Asunto: Alegacións ao Estudo de Impacto Ambiental e solicitude de Autorización Administrativa Previa do Parque Eólico Neboreiro de 45 MW de potencia eólica instalada e 9MW de potencia fotovoltaica instalada en inversores, e a súa infraestrutura de evacuación nas provincias de Lugo e Ourense BOE Núm198.

Procedemento IP (AAP-DIA)-«PEol-FV-153-NEBOREIRO».

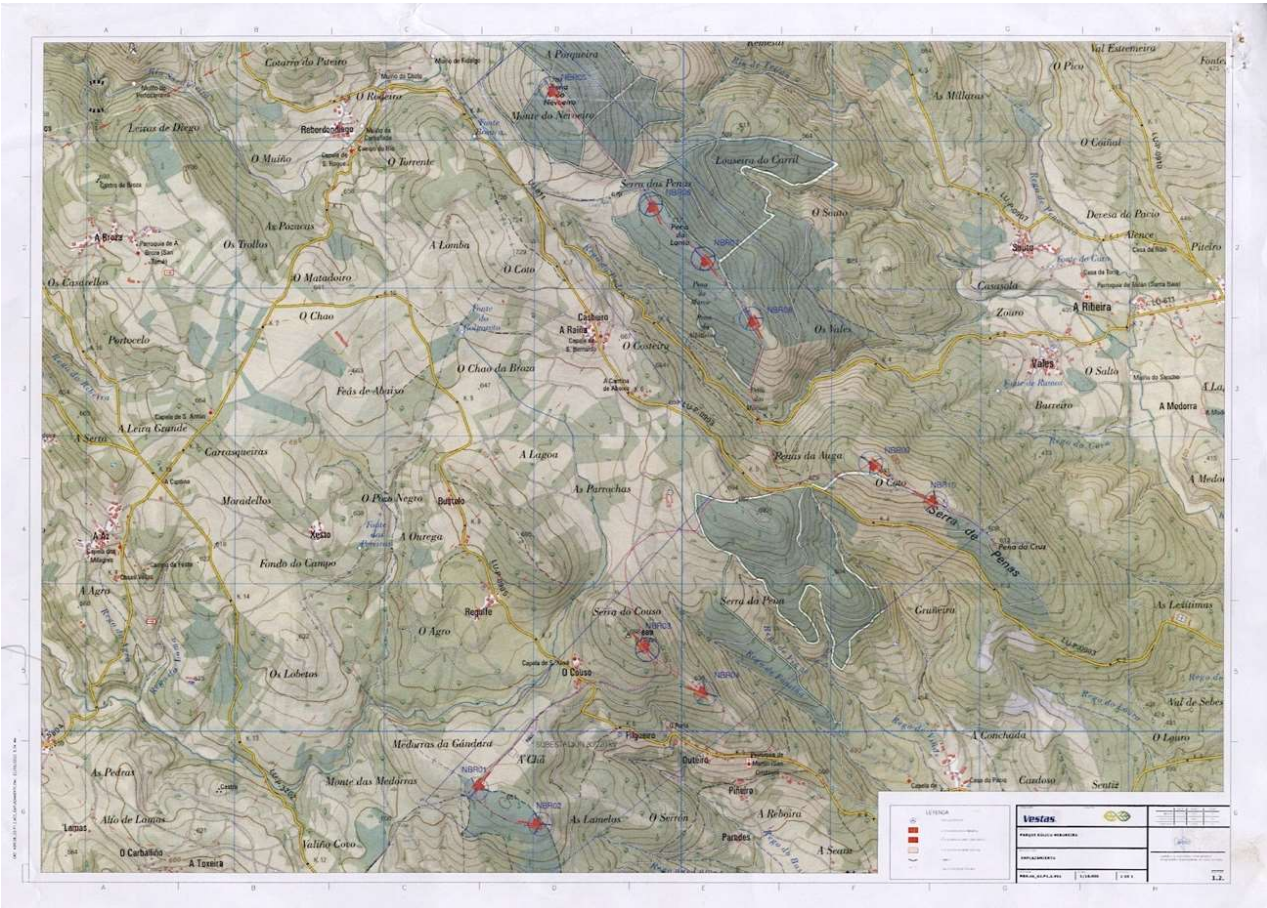
No caso que nos ocupa, estase a producir a fragmentación artificiosa do parque eólico fotovoltaico Neboreiro e o parque eólico Ferroedo. Na seguinte imaxe amósanse as infraestruturas de ambos parques eólicos, denominados NBRX os aerogeneradores do parque eólico Neboreiro, e AERO os do parque eólico

Ferroedo, este último que aparece no Rexistro eólico de Galicia como "PE en trámites previos" e cuxas coordenadas foron obtidas no propio visor¹.

Segundo o propio estudo de impacto ambiental, o parque eólico Neboreiro e o Ferroedo compartirían a subestación elevadora así como a liña de evacuación. **É importante salientar que no estudo de sinerxias non se avalía o impacto acumulativo de ambos parques.**

Parque eólico proposto em 2023 aos MVMC. Proposta 1

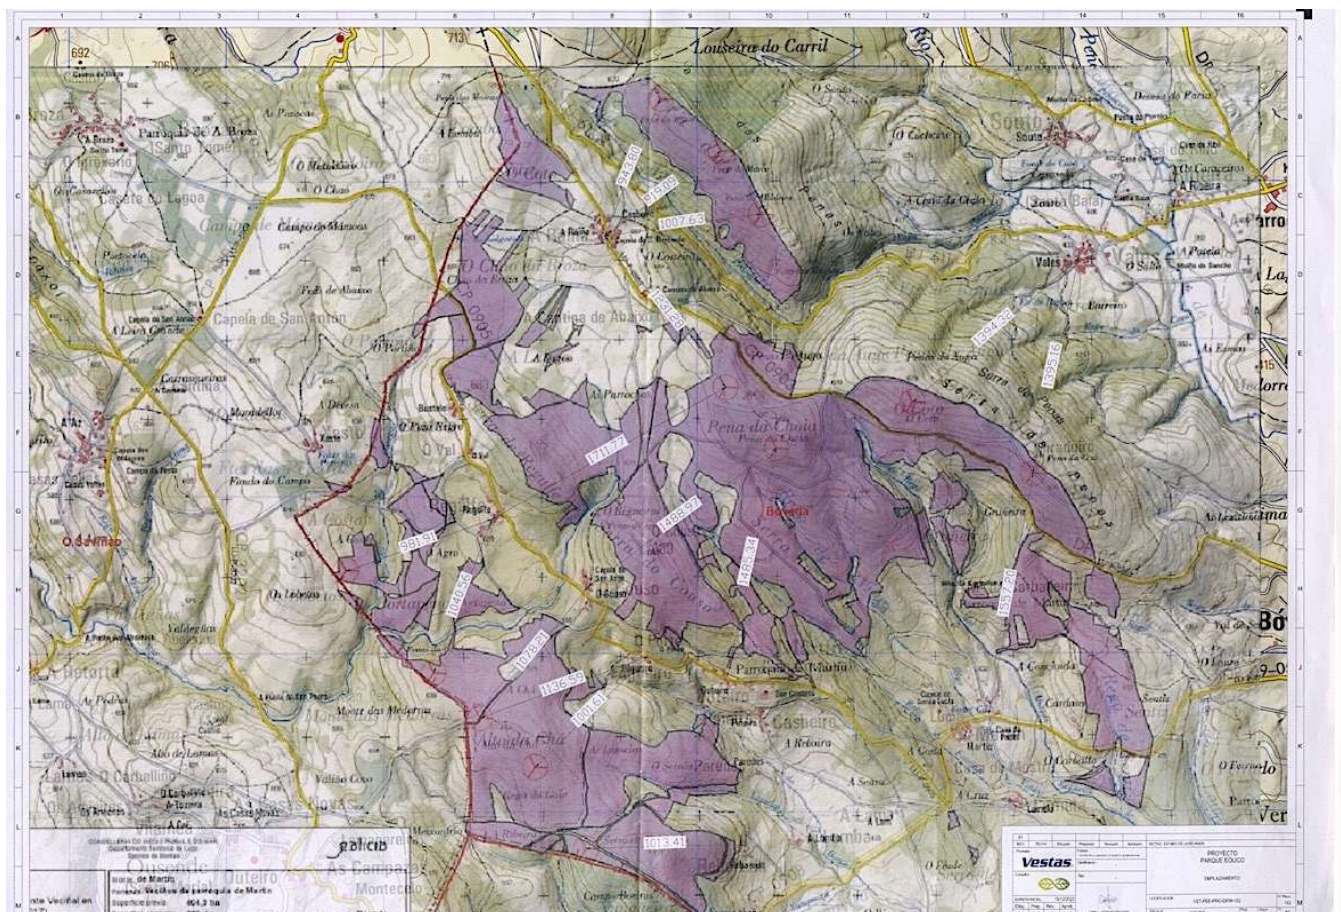
En ambas propostas do parque eólico de 2023 apreciábase que os aeroxeneradores da metade superior do mapa forman parte do parque eólico Neboreiro, e os da metade inferior forman parte do parque eólico Ferroedo.

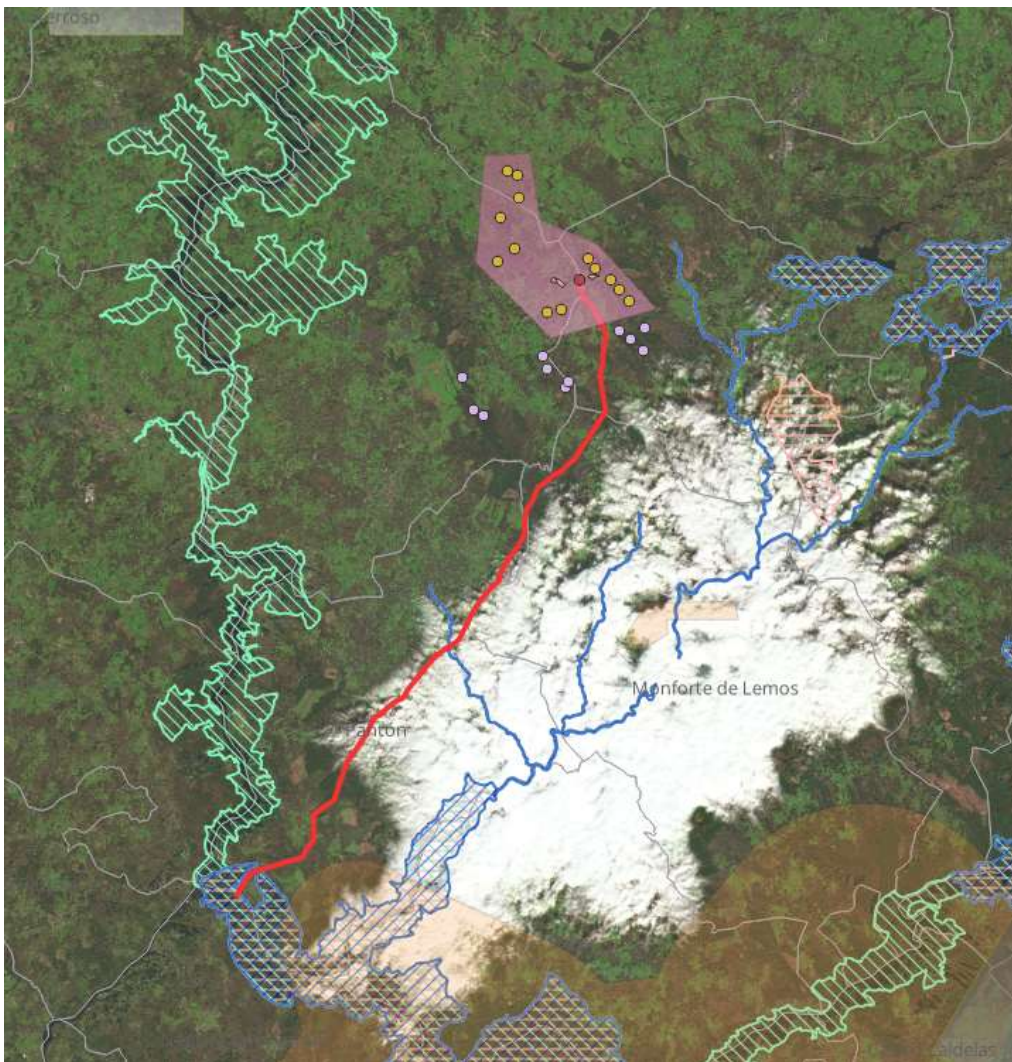
Na modelización non se considerou o efecto acumulativo do parque Neboeiro co Ferroedo, localizado a tan só 1200m do aeroxenerador NBR01(segundo as coordenadas indicadas no visor do Rexistro eólico de Galicia).

Superposición dos parques eólicos Neboreiro e Ferroedo e a súa liña de evauación sobre os espazos de Rede Natura (ZEC sombreado azul, Proposta de ampliación de Rede Natura do 2008 en verde, e a proposta de ampliación de Rede Natura do 2011 en rosa) Escala 1:200.000

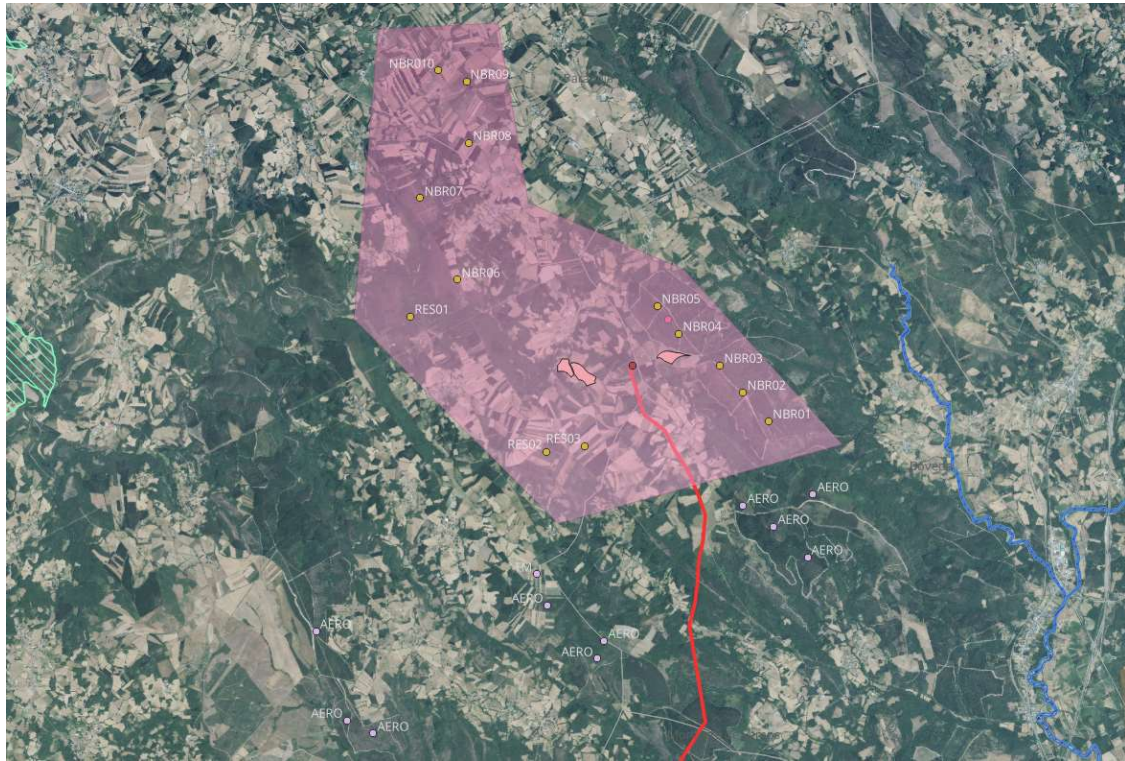
-**En canto á proximidade a Espazos Naturais Protexidos pertencentes á Rede Natura 2000:** aínda que a poligonal do proxecto non está dentro da rede de Espazos Naturais Protexidos, mantén unha distancia menor á recomendada pola Rede de Autoridades Ambientais (1-5 km). Sirvan de referencia as seguintes:

* ZEC Río Cabe, cruzada pola liña de evacuación. Cabe salientar que non se valorou ningunha alternativa que evitara ese cruzamento. A liña de aeroxenedores NBR01-NBR05 estarían localizados entre 2'1 e 3'2Km da zona protexida e a menos de 2500 m da zona de conservación (río Penacova).

* ZEC Canóns do Sil. Afectado pola liña de evacuación no punto de conexión coa REE.

Superposición do parque eólico sobre a zona de campeo do Millafre Real en perigo de extinción

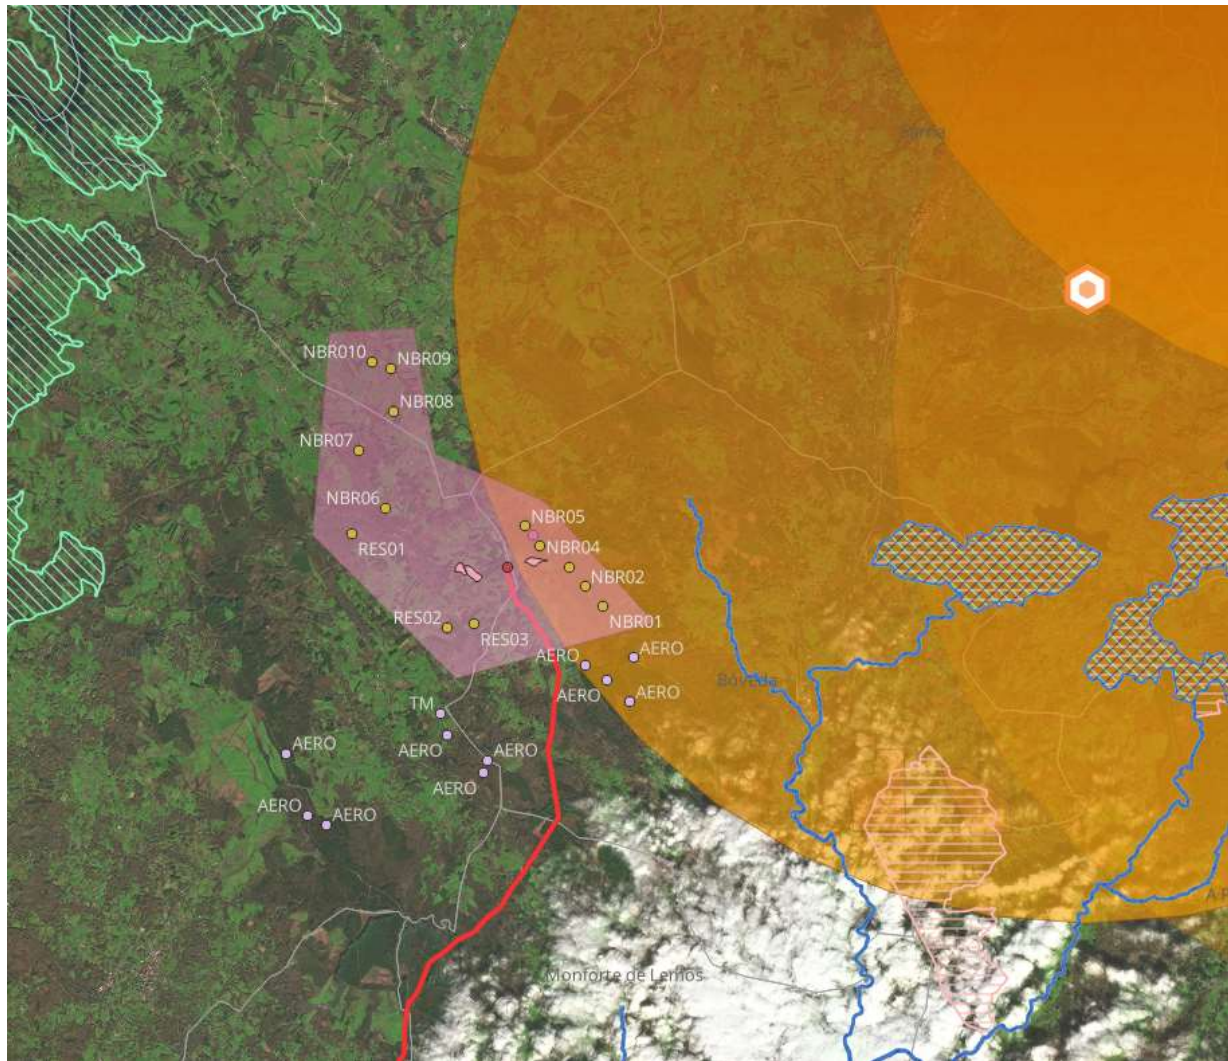
O proxecto afectaría ao Millafre real (*Milvus milvus*), en perigo de extinción segundo o Catálogo Galego de Especies Ameazadas (CGEA), e o Catálogo Nacional de especies Ameazadas (CNEA). Os aeroxenedraores NBR01-NBR-05 e a torre de medición están dentro da zona de campeo, considerando 12,5Km³ dende os durmidoiros existentes, segundo os datos obtidos no censo invernal de millafre real 2022/23 realizado pola Sociedade Galega de Ornitoloxía (SGO).

No seguinte mapa localízanse os durmidoiros incorporados no censo (punto hexagonal), así como a franxa de 12,5Km de campeo e forraxeo ao redor do durmidoiro.

Mapa do parque eólico fotovoltaico Neboreiro sobre a capa de Sensibilidade eólica de CSIC e SEO/Birdlife

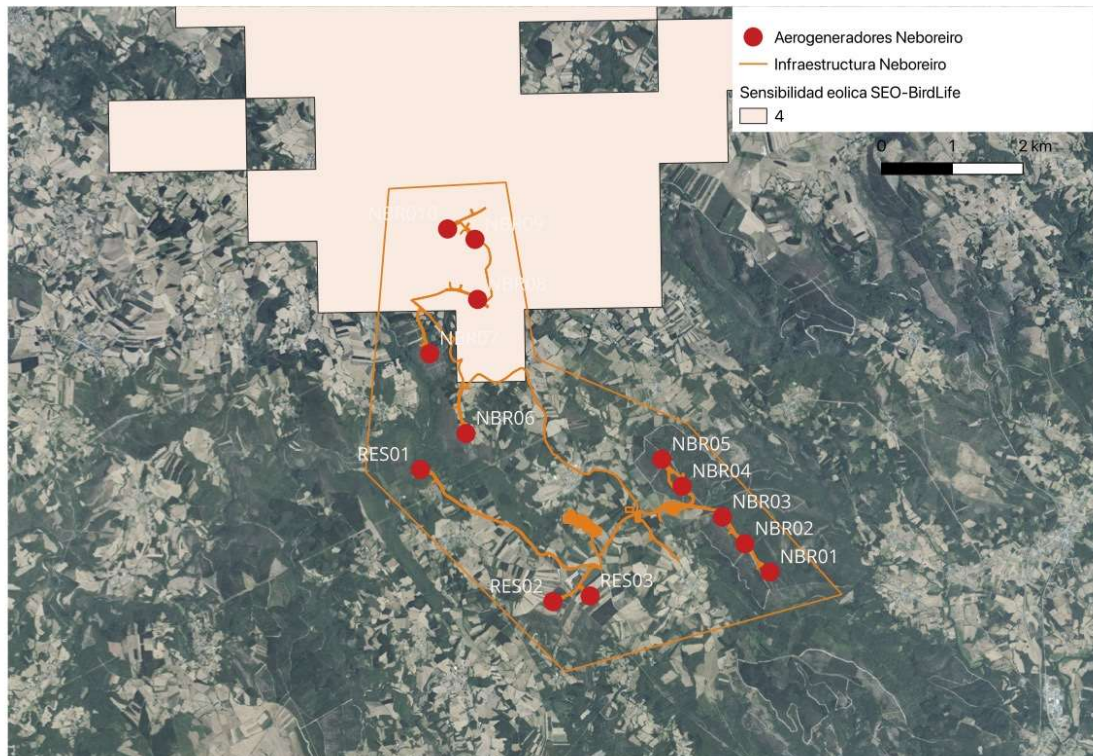
Ademais parte do proxecto está dentro dunha zona de exclusión de enerxía eólica elaborado pola Sociedade Española de Ornitología (SEO/Bird Life)⁵. Este mapa indica que ao norte do parque (o 30% dos aerogeneradores activos, NBR08, NBR09 y NBR010) afectarían á tartaruga cincenta (índice=4).

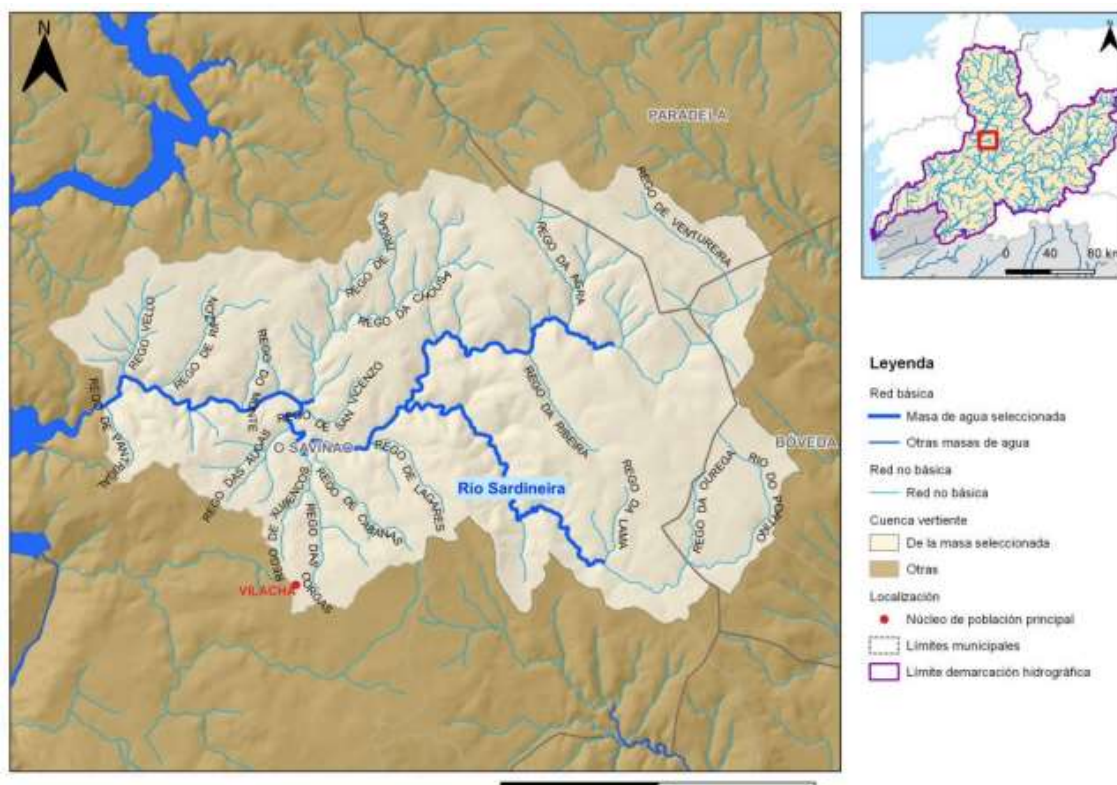
En canto ás **AUGAS SUPERFICIAIS**, e tomando de referencia a hidrografía do 1:25.000 da cartografía dixital, a zona na que se vai a actuar afectaría a cabeceira de tres masas de auga asociada ó Plan Hidrolóxico 2022-2027: a máis afectada sería a cabeceira do Río Sardiñeira (código ES407MAR000440), pero as dos río Loio (código ES407MAR000400) e o Río Mao II (código ES407MAR001671) tamén estarían afectadas:

2. Río Loio (estado "peor que bo"): Aeroxerador NBR-10 está a 230 m da cabeceira do Rego do Pereiro.
3. Río Sardiñeira: NBR-08 a 370 m do Rego de Ventureira (370 m), o NBR-07 a 200 m do Rego da Agra NBR-06 a 380m e RES-01 a 340 do río Sardiñeira
4. Río Mao II: NBR-01, NBR-02, NBR-03, NBR-04 e NBR-05, a 500 m do Rego do Pedairo.
